ДИРЕКТИВА 2010/19/ЕС НА КОМИСИЯТА

от 9 март 2010 година

за изменение, за целите на привеждане в съответствие с техническия прогрес в областта на системите срещу пръски на някои категории моторни превозни средства и техните ремаркета, на Директива 91/226/ЕИО на Съвета и Директива 2007/46/ЕО на Европейския парламент и на Съвета

Фигура 1а

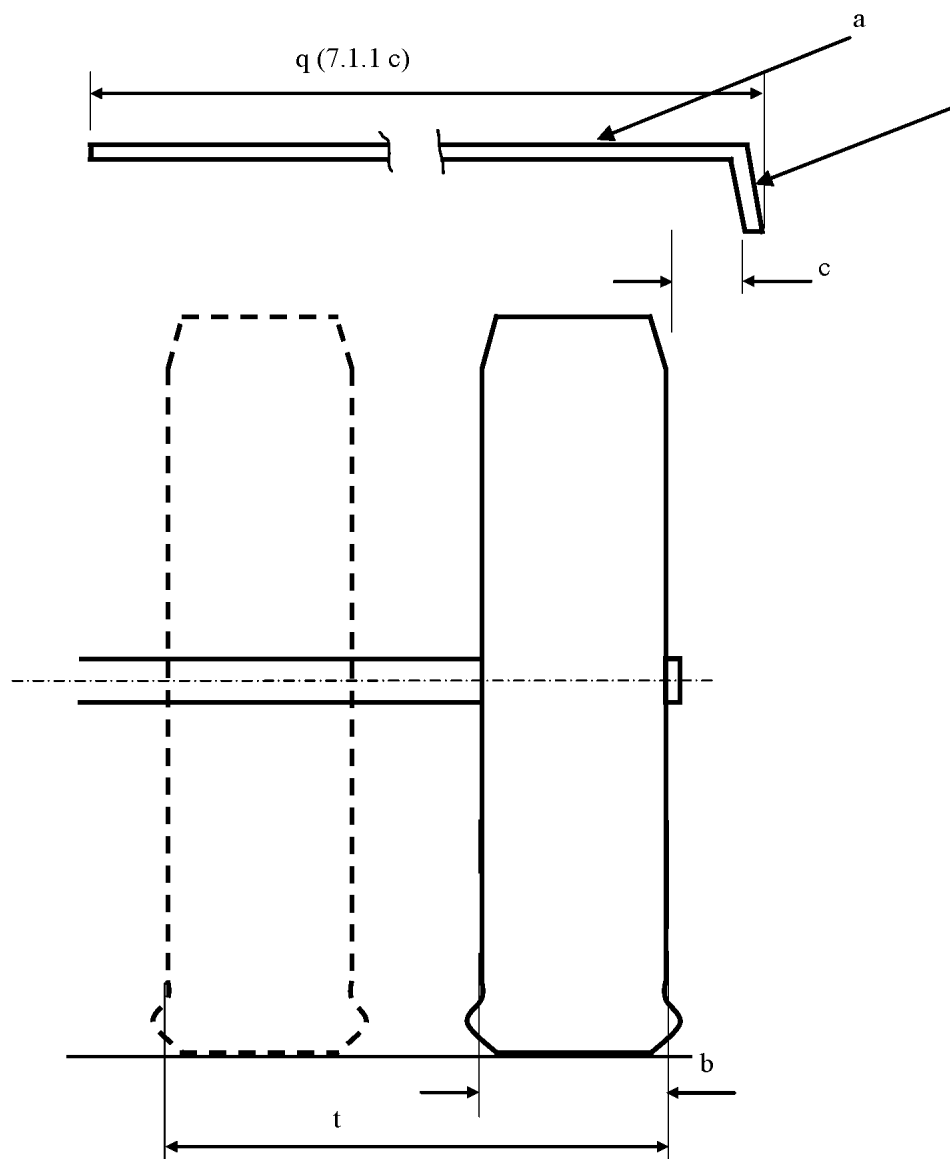
Разстоянието „с“ между надлъжната равнина, която е допирателна към външната стена на гумата, с изключение на издутини на гумата близо до земята, и вътрешния ръб на престилката не трябва да надвишава 100 mm (фигури 1a и 1б от приложение V).“;

- в) калникът трябва да има обща ширина „q“ (фигура 1a от приложение V), която да покрива поне цялата ширина на гумата „b“ или цялата ширина на две гуми „t“ при сдвоени колела, като се вземат предвид посочените от производителя крайни параметри за комплекта гума/колело. Размерите „b“ и „t“ се измерват при височината на главината, като се изключват всякакви маркировки, ребра, предпазни ивици и пр. по стените на гумата.“

Фигура 2

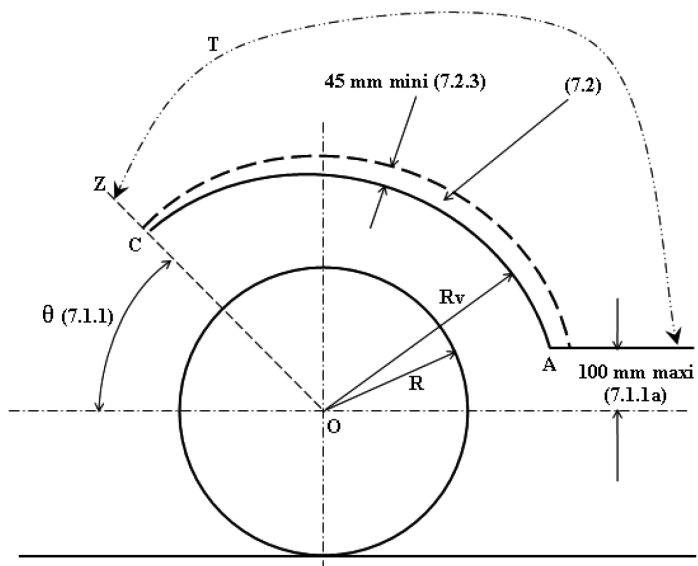
Най-задният край (фигура 2 от приложение V) трябва да се простира надолу така, че да не бъде на повече от 100 mm над хоризонталната линия, която преминава през центъра на колелото;

„7.2.1. При единични оси долният край на външната престилка не трябва да излиза извън следните разстояния и радиуси, измерени от средата на колелото, освен в най-долните краища, които могат да бъдат закръглени (фигура 2 от приложение V).

7.2.3. Разстоянието между най-горната и най-долната точка на системата срещу пръски (калник и външна престилка), измерено във всяко напречно сечение, перпендикулярно на калника (виж фигури 1б и 2 от приложение V) трябва да се простира на не по-малко от 45 mm във всички точки зад вертикалната линия, преминаваща през центъра на колелото или през първото колело в случай на множествени оси. Този размер може постепенно да намалява пред тази линия.“;

Фигура 3

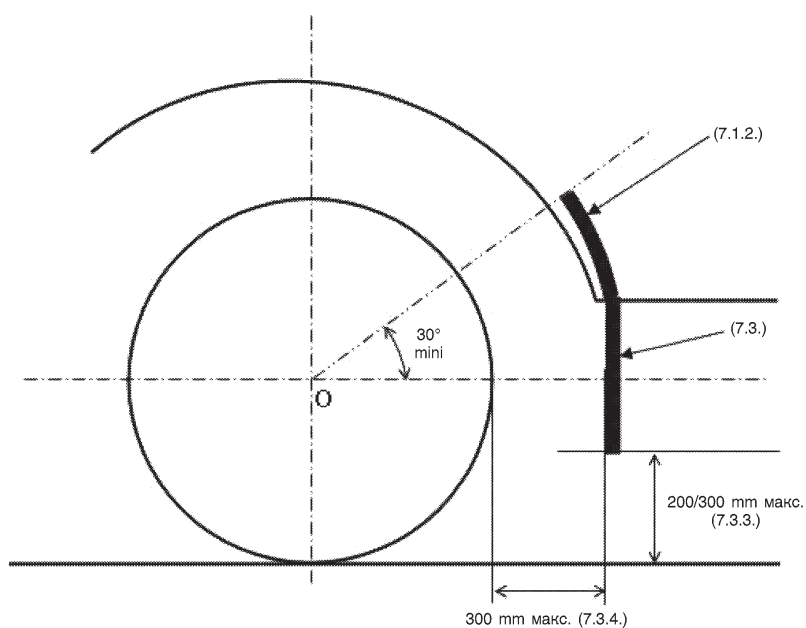
„7.3.3. Максималната височина на долния край не трябва да надвишава 200 mm (фигура 3 от приложение V).

Това разстояние се увеличава до 300 mm, когато при последната ос радиалното разстояние на долния край на външната престилка R_v не надвишава размерите на радиуса на гумите, монтирани на колелата на тази ос.

Фигура 4

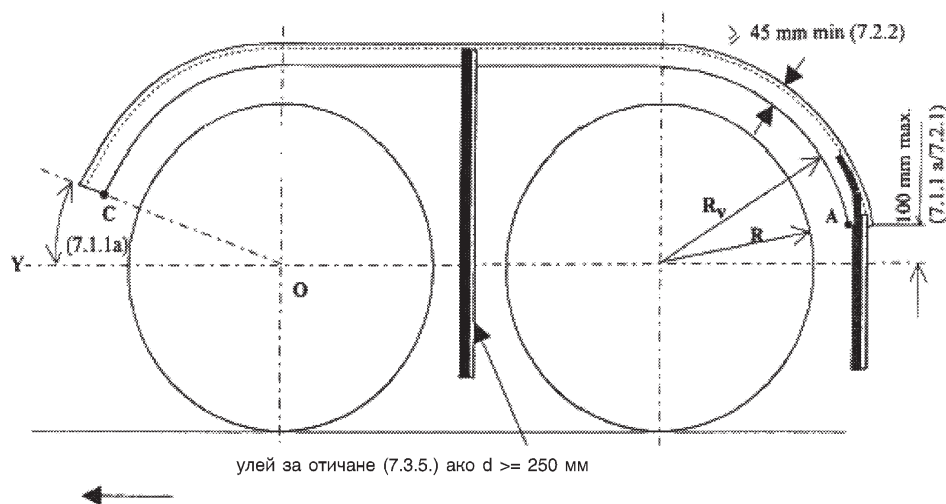
7.2.2. В случай на множествени оси изискванията, определени в точка 7.2.1., не се прилагат между вертикалните напречни равнини, преминаващи през центъра на първата и последната ос, когато външната престилка може да бъде права с цел да бъде осигурена непрекъснатостта на системата срещу пръски. (фигура 4 от приложение V).

й) в точка 7.3.5. позоваването на „фигура 4б“ се заменя с позоваване на „фигура 4 от приложение V“.

Фигура 8

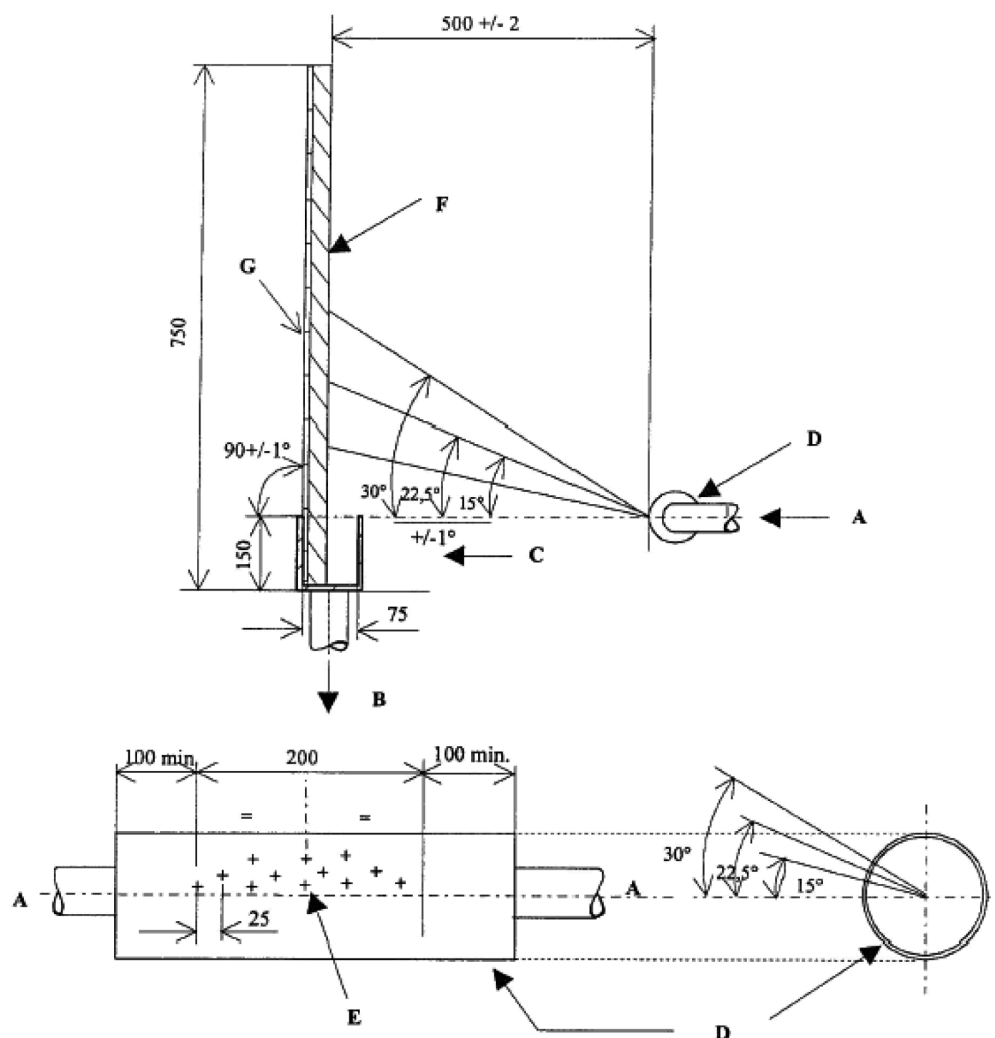
Виж фигура 8 за описанието на изпитвателното съоръжение.

Фигура 9

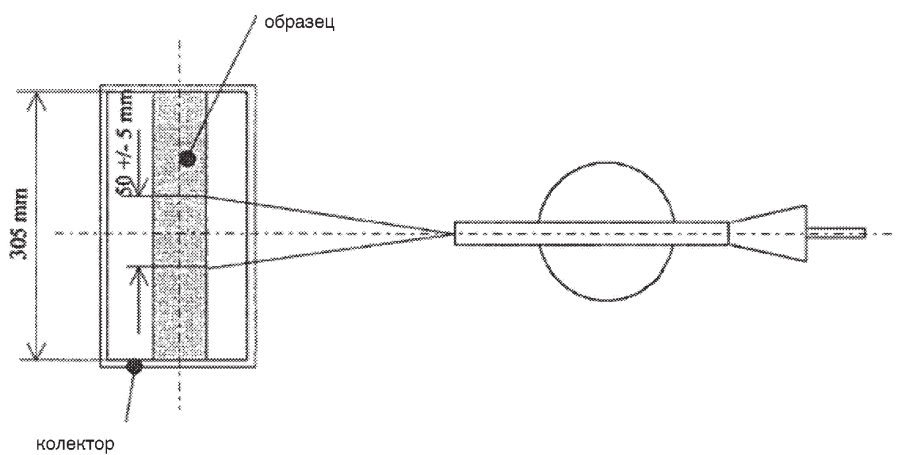
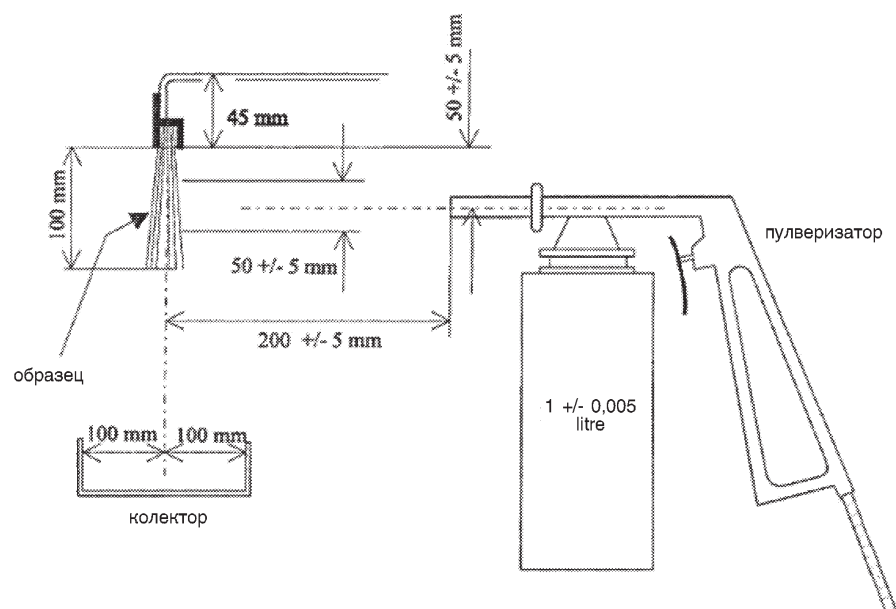
Виж фигура 9 от приложение V за описание на изпитвателното съоръжение.
